**AVIS RELATIF À LA PROTECTION
CONTRE LES EVENTUELS EFFETS NOCIFS ET NUISANCES
PROVOQUÉS PAR LES RAYONNEMENTS NON IONISANTS
GÉNÉRÉS PAR DES ANTENNES ÉMETTRICES STATIONNAIRES**

Commune : TUBIZE - Exploitant : TELENET GROUP

Référence exploitant : BW4540F

Rapport n° 313 / 2026

Figure 1 : Vue en plan des lieux de séjour et des points de contrôle

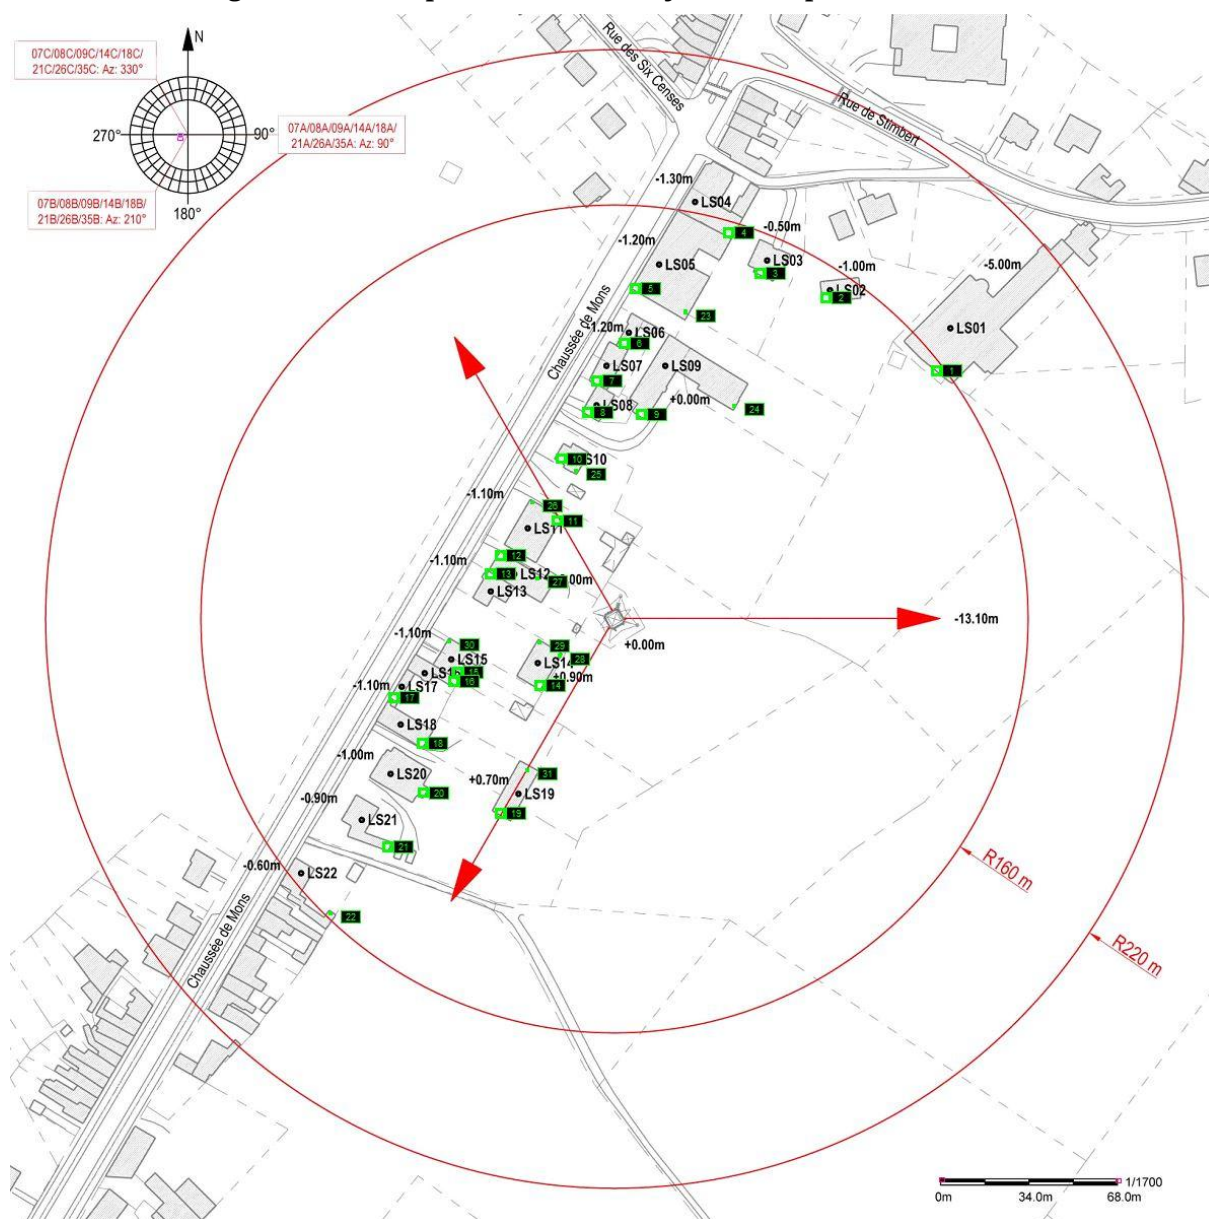
- le numéro du point de contrôle repris sur un des plans de la figure 1;
- le numéro du LS dans lequel se trouve le point de contrôle de la 1^{ère} colonne ;
- l'atténuation d'obstacle prise en compte pour le calcul de l'indice d'exposition dans le LS ;
- le résultat du calcul de l'indice d'exposition.

N° point de contrôle	LS	Atténuation (dB)	Indice d'exposition relatif à la limite par installation IE_i
21	LS21	3,0	0,262
22	LS22	3,0	0,250
19	LS19	3,0	0,239
7	LS07	3,0	0,164
4	LS04	3,0	0,123
3	LS03	3,0	0,123
8	LS08	3,0	0,120
20	LS20	3,0	0,119
5	LS05	3,0	0,112
2	LS02	3,0	0,102
6	LS06	3,0	0,102
9	LS09	3,0	0,093
24	LS09	3,0	0,093
23	LS06	3,0	0,087
1	LS01	3,0	0,086
31	LS19	3,0	0,070
11	LS11	3,0	0,059
26	LS11	3,0	0,053
18	LS18	3,0	0,051
10	LS10	3,0	0,048
25	LS10	3,0	0,043
17	LS17	3,0	0,041
12	LS12	3,0	0,036
16	LS16	3,0	0,028
13	LS13	3,0	0,026
27	LS12	3,0	0,023
14	LS14	3,0	0,023
15	LS15	3,0	0,019
30	LS15	3,0	0,014
28	LS14	3,0	0,011
29	LS14	3,0	0,007

En ce qui concerne les antennes de l'installation mentionnées dans le tableau 1, la distance maximale à laquelle la limite pourrait être atteinte, à l'extérieur, est égale à 129,8 m. S'il n'y a pas de LS à une distance inférieure, les antennes respectent forcément la limite d'immission.

Dans le cas des LS situés à l'intérieur des bâtiments, une atténuation d'obstacle est prise en compte et il en résulte que la distance maximale à laquelle la limite pourrait être atteinte se réduit à 93,1 m.

Figure 2 : Vue en plan des installations d'antennes dans un rayon de 300 mètres autour de l'installation faisant l'objet de la demande d'avis

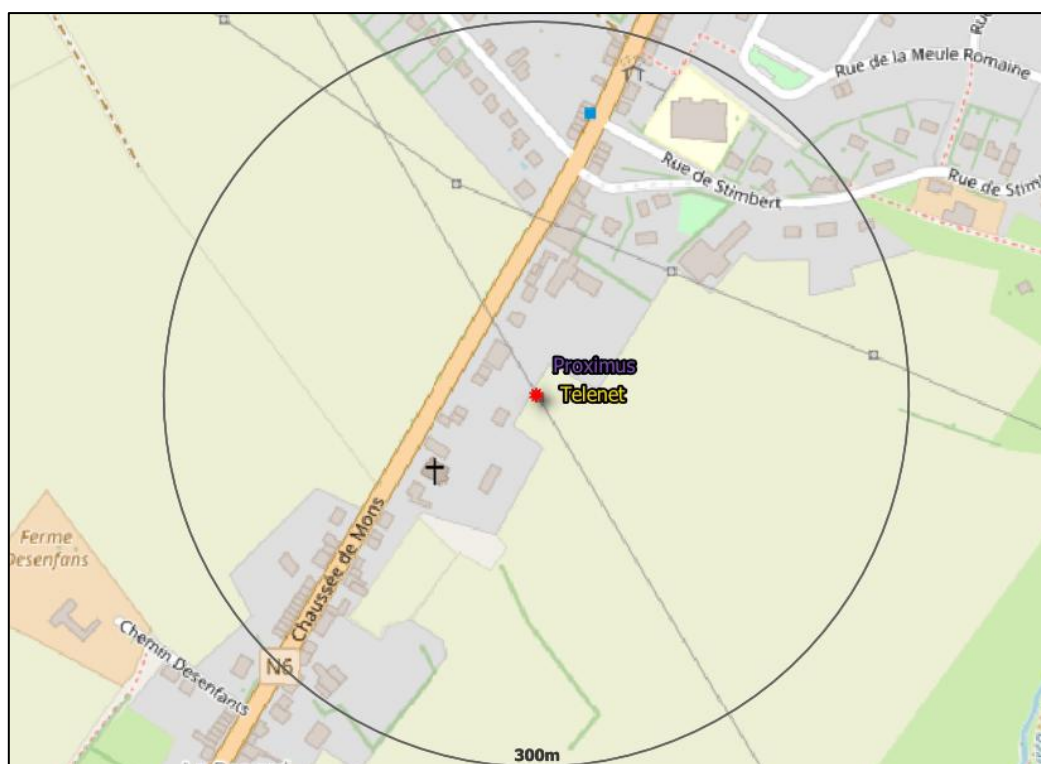
Le plan en projection verticale de la figure 2 indique la localisation des installations d'antennes émettrices stationnaires visées par le décret et situées dans un rayon de 300 mètres autour de l'installation référencée dans le paragraphe 2 et localisée au centre du cercle. Les données de localisation de ces antennes et les avis correspondant sont accessibles via le cadastre en ligne des antennes émettrices stationnaires⁸. Les installations prises en compte dans l'évaluation du respect de la limite cumulative sont les installations d'antennes émettrices déclarées en service par l'exploitant à la date du présent avis, à l'exception de l'installation référencée dans le paragraphe 2 et éventuellement d'autres installations ayant fait l'objet d'une demande d'avis à la même date et qui sont situées à l'intérieur de la zone de 300 mètres de rayon.

- a) il y a au plus 4 installations d'antennes émettrices stationnaires présentes dans la zone d'évaluation de 300 mètres de rayon représentée dans la figure 2, y inclus l'installation référencée dans le paragraphe 2 : la limite cumulative définie à l'article 4, §2 du décret est nécessairement respectée dans les lieux de séjour à l'intérieur de la zone d'évaluation de 300 mètres de rayon ;

- b) il y a exactement 5 installations d'antennes émettrices stationnaires présentes dans la zone d'évaluation de 300 mètres de rayon représentée dans la figure 2, y inclus l'installation référencée dans le paragraphe 2 et il existe, pour 3 ou 4 de ces installations, un avis attestant le respect de la limite abrogée de 3 V/m : la limite cumulative définie à l'article 4, §2 du décret est nécessairement respectée dans les lieux de séjour à l'intérieur de la zone d'évaluation de 300 mètres de rayon ;

- c) dans tous les autres cas, il a été vérifié que la limite cumulative définie à l'article 4, §2 du décret n'est pas dépassée dans les lieux de séjour sur base du nombre d'installations localisées dans la zone d'évaluation de 300 mètres de rayon représentée dans la figure 2, de leur localisation ainsi que des données inscrites dans la figure 1 et au paragraphe 4 du présent avis et dans les avis attestant le respect de la limite par installation ou de la limite abrogée de 3 V/m relatifs aux autres installations reprises dans la figure 2.

Compte tenu des considérations ci-dessus, il apparaît que l'intensité du rayonnement électromagnétique généré, dans les lieux de séjour situés dans un rayon de 300 mètres autour de l'installation référencée dans le paragraphe 2, par l'ensemble des antennes émettrices stationnaires de l'ensemble des exploitants du même site d'antennes émettrices stationnaires respecte la limite fixée à l'article 4, § 2 du décret.
